改善箇所説明図

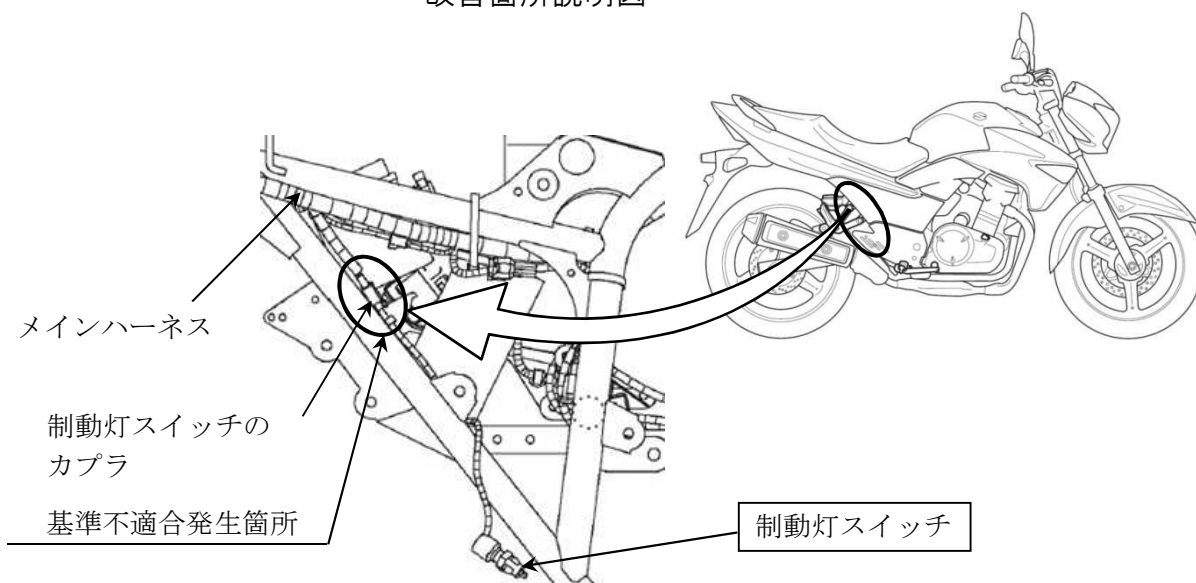
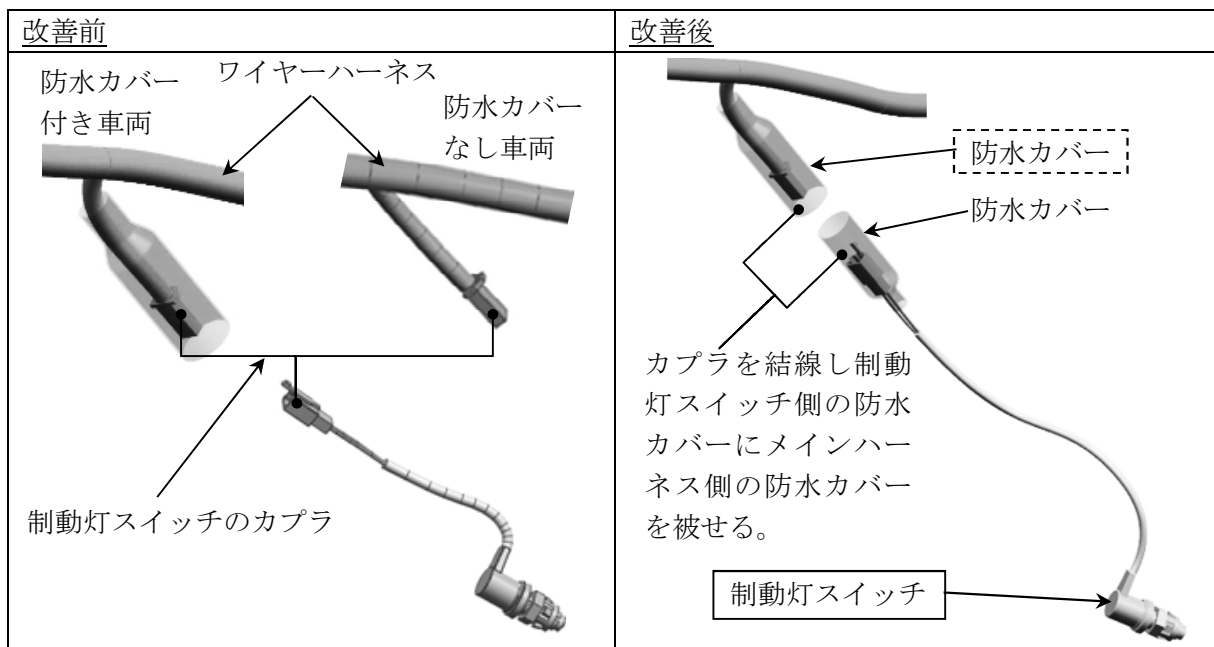
制動灯スイッチとメインハーネスを接続するカプラの防水構造が不適切なため、カプラが被水した際に水が電線内の芯線を伝わって制動灯スイッチ内部に浸入し、内部が腐食することがある。そのため、そのまま使用を続けると、制動灯スイッチ内部の回路が短絡し、最悪の場合、ヒューズが溶断して、前照灯、制動灯、尾灯が不灯となるおそれがある。

全車両、制動灯スイッチ側のカプラに防水カバーを追加した対策品に交換する。メインハーネス側のカプラに防水カバーが取り付けられていない車両には防水カバーを追加する。

注： は交換部品を示す。

は防水カバーが取り付けられていない車両のみ追加する部品を示す。

識別：シートレールに緑色のシールを貼付する。
